PROJET DE NOUVEAU TRAMWAY

Réponses de la
Métropole du Grand
Nancy suite aux
observations du public

Préambule

Extrait cartographique du SRCE de Lorraine de 2015

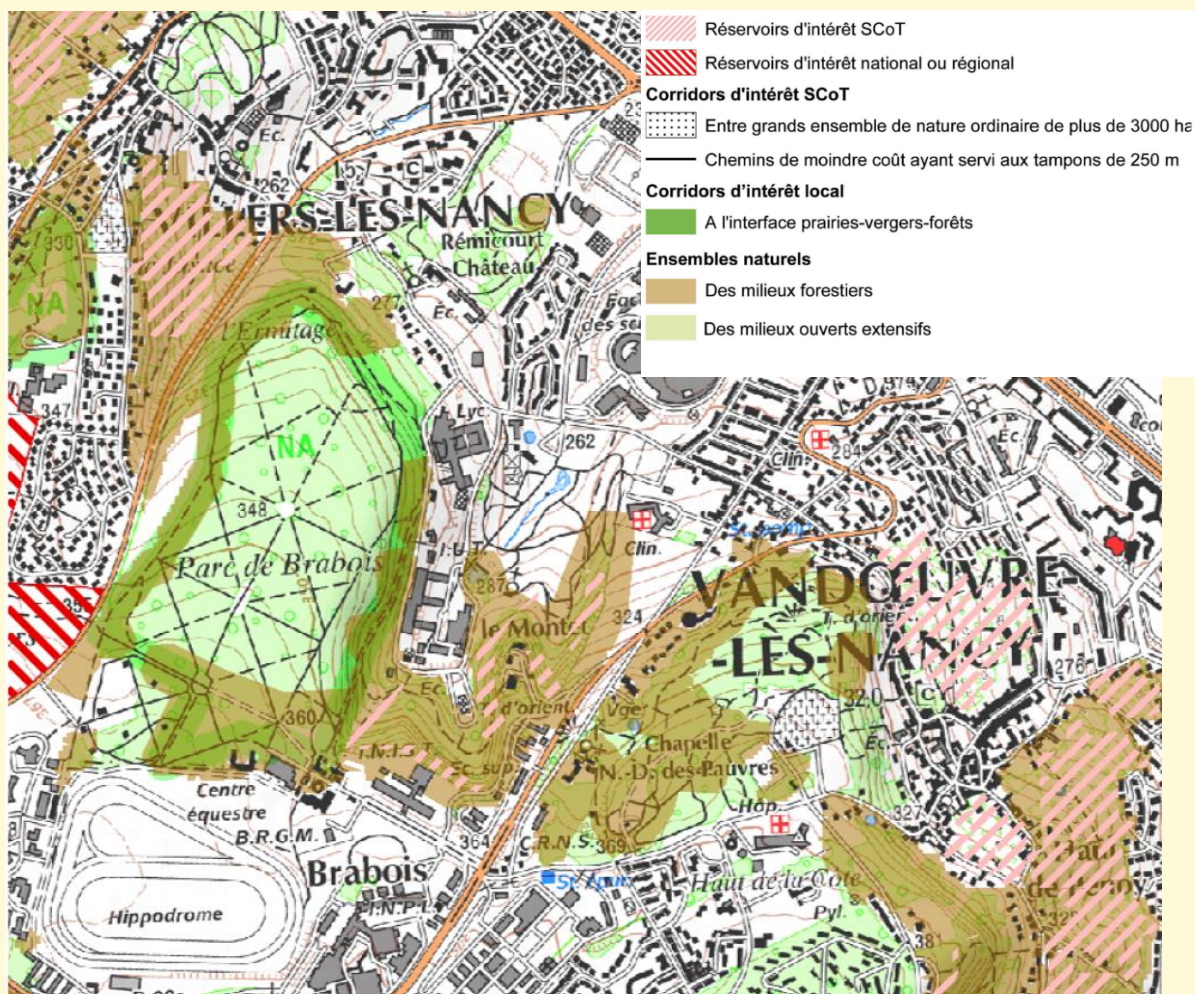
Les enjeux environnementaux ont été fortement invoqués au cours de cet exercice. La Métropole a-t-elle des réponses à la rupture des corridors écologiques et à la compatibilité avec le Schéma Régional de Cohérence Ecologique (SRCE) pour ce qui concerne plus particulièrement le Val de Villers et le Jardin Botanique ? La consultation des associations agréées de défense de l'environnement aurait constitué un signal fort d'engagement vertueux.

A l'échelle du SRCE, il n'y a pas de corridors identifiés au sein du jardin botanique et du Val Villers comme le montre la cartographie ci-avant. Le projet ne présente donc pas d'incompatibilité sur ce secteur (jardin botanique/ Val de Villers) avec le SRCE.
